Perspectives Urbanisme et paysages	PLU	CCVS Ault	
	Rédacteur : Gauvain ALEXANDRE	Référence : 2505/PV	Date : 06-01-2026
Mise en compatibilité du PLU d'Ault pour la réalisation d'un projet de résidence intergénérationnelle			
Réunion d'examen conjoint des personnes publiques associées

Schéma de l'OAP

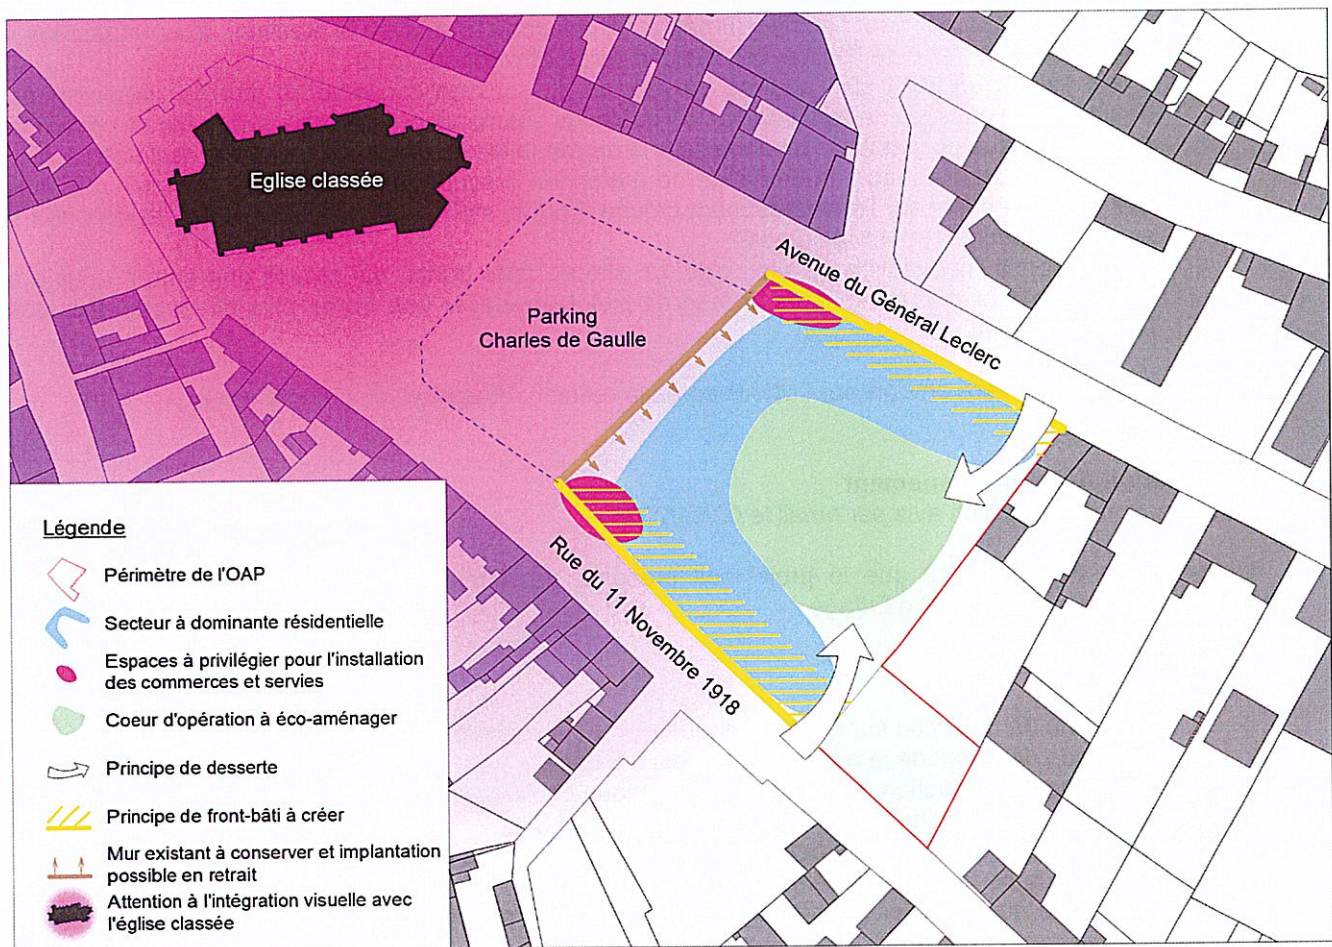
Il y aura des modifications à apporter sur l'OAP :

- Il faut ajouter un point sur l'analyse urbaine : circulation et lien avec le Moulinet, axes et percées visuelles, rapport avec la place de l'église, lien avec la pente et la topographie ;

- Il faut ajouter un point sur l'analyse paysagère : il faut bien conserver le mur de soutènement, mais la hauteur pose question, la conservation de quelques bâtiments pourrait être pertinente (la démolition ne doit pas être rendue obligatoire) ; un travail sur la perméabilité du cœur d'îlot doit être renforcé ;

- Sur l'aspect architectural : la demande de matériaux prévue dans l'OAP pose question (aluminium ?) ; il faut plutôt se baser sur l'environnement proche (brique, etc.) ; des exclusions de matériaux non souhaités sur ce site pourraient être ajoutées ;

- Par rapport à l'habitabilité du site : c'est un site en forte pente, qui prévoit une entrée unique avec une grande dalle et des ascenseurs. Il faudrait plutôt envisager une trame plus découpée pour s'adapter à l'environnement.

Le schéma de l'OAP doit évoluer en conséquence. Ainsi :

- Le secteur à dominante résidentielle concerne l'emprise du projet dans sa globalité. Enlever l'aplat de couleur bleu qui souligne l'implantation bâtie d'Eiffage.
- La légende « *cœur d'opération à éco-aménager* » est peu compréhensible. Remplacer par « cœur d'îlot paysager ».
- Intégrer les vues et percées visuelles sur le grand paysage.
- Retirer « *Implantation possible en retrait* » pour le mur de soutènement.
